臺南市政府工務局 函

主旨：檢送本局105年12月28日召開「臺南市政府建造執照及雜項執照簽證項目抽查復核小組」105年度第6次復核會議紀錄，請查照。

105 年度「臺南市政府建造執照及雜項執照簽證項目

臺南市政府建造執照及雜項執照簽證項目抽查復核小組
105 年第 6 次會議紀錄(105.12.28)

方案A-附圖二

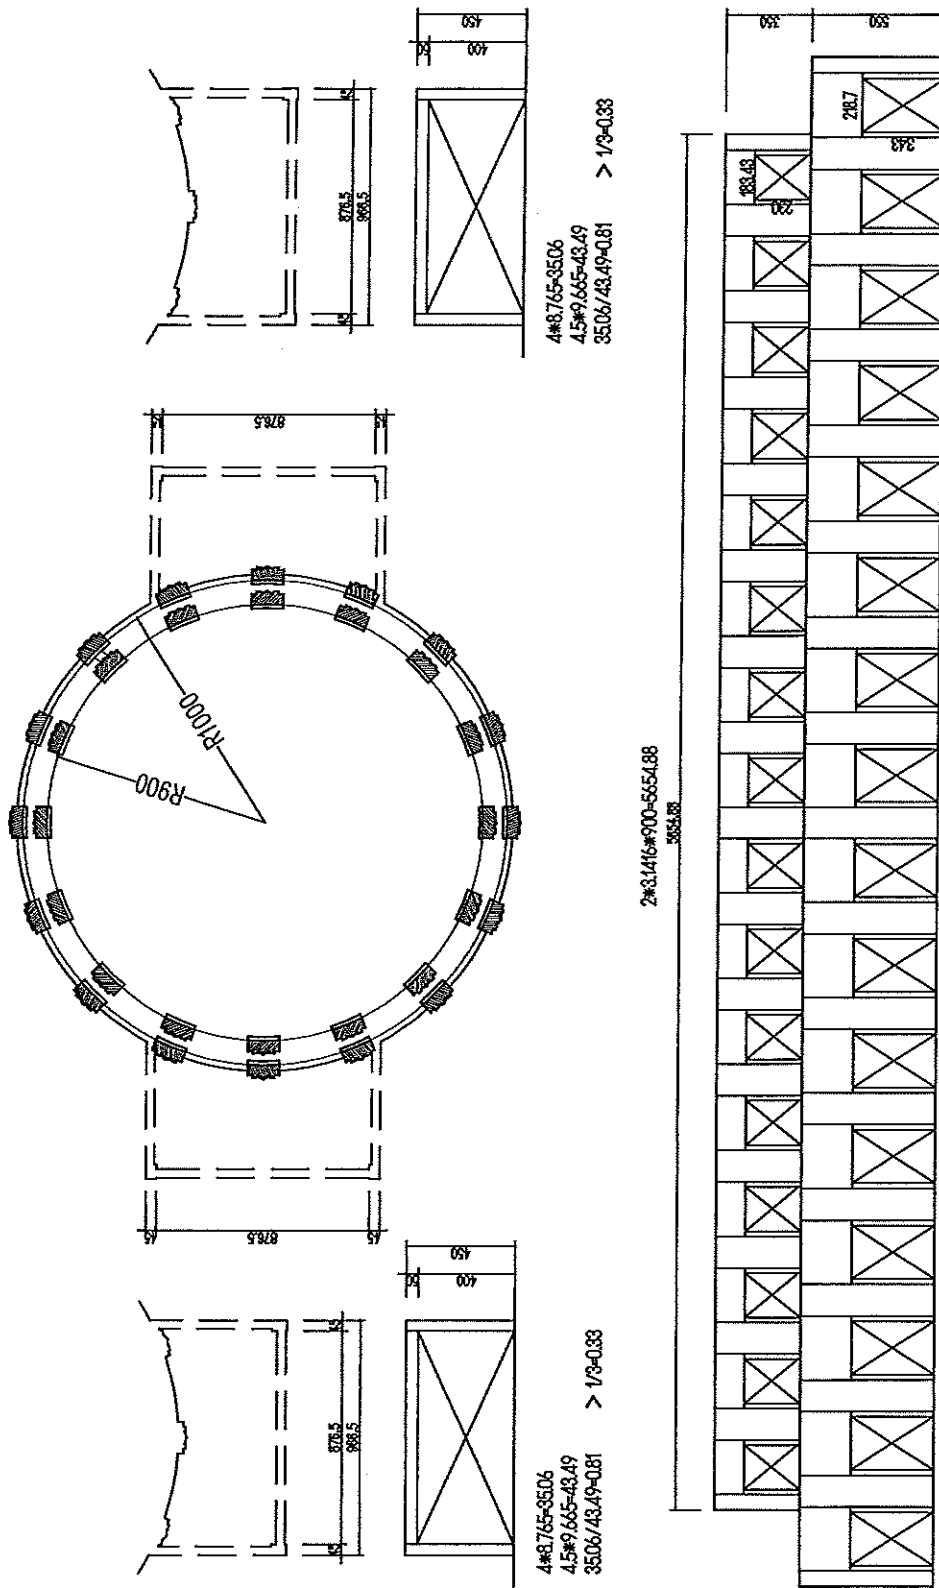
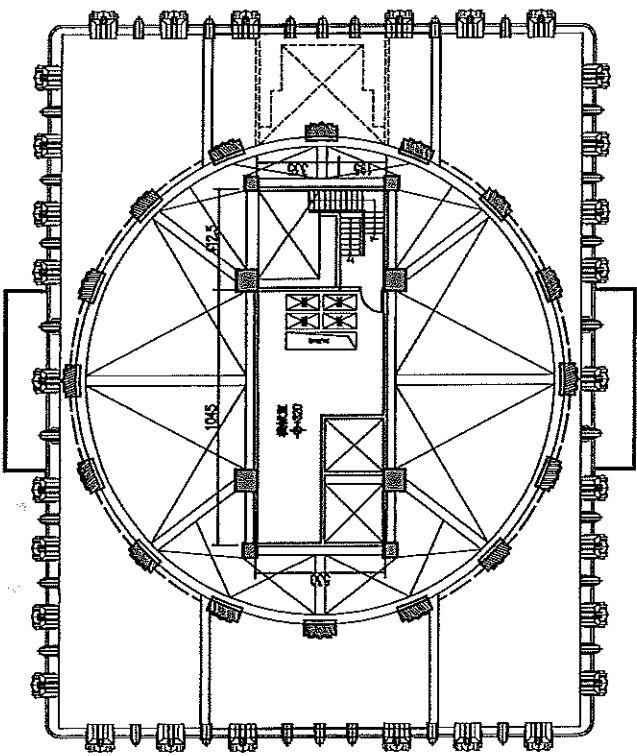
- 一、上揭圓形穹頂造型構造物僅為表現建築古典造型之裝飾物，其內部除包覆樓梯間、昇降機間、水箱等屋頂突出物外，並無供住戶使用之空間(詳本提案附件--剖面示意圖)所示，依法得視為建築技術規則建築設計施工編(以下簡稱本編)第1條第10款第3目之「屋脊裝飾物」。
- 二、倘視為「屋脊裝飾物」，則上揭圓形穹頂造型構架得免依本編第1條第10款第5目規定檢討(屋頂突出物水平投影面積、三分之一以上透空遮牆、三分之二以上透空立體構架及屋頂突出物水平投影面積之和以不超過建築面積百分之三十為限等規定)。
- 三、惟本案圓形穹頂造型構造物之下緣仍有垂直之環繞支撐立體構架，故其檢討屋頂突出物之面積，特提出方案A及方案B等2種方式(詳如本提案附件)，何者較妥適？亦提請討論。

決議：本案請臺南市建築師公會法規委員會討論，並請建管科函詢其他縣市作法，提送下次法令復核會議再議。
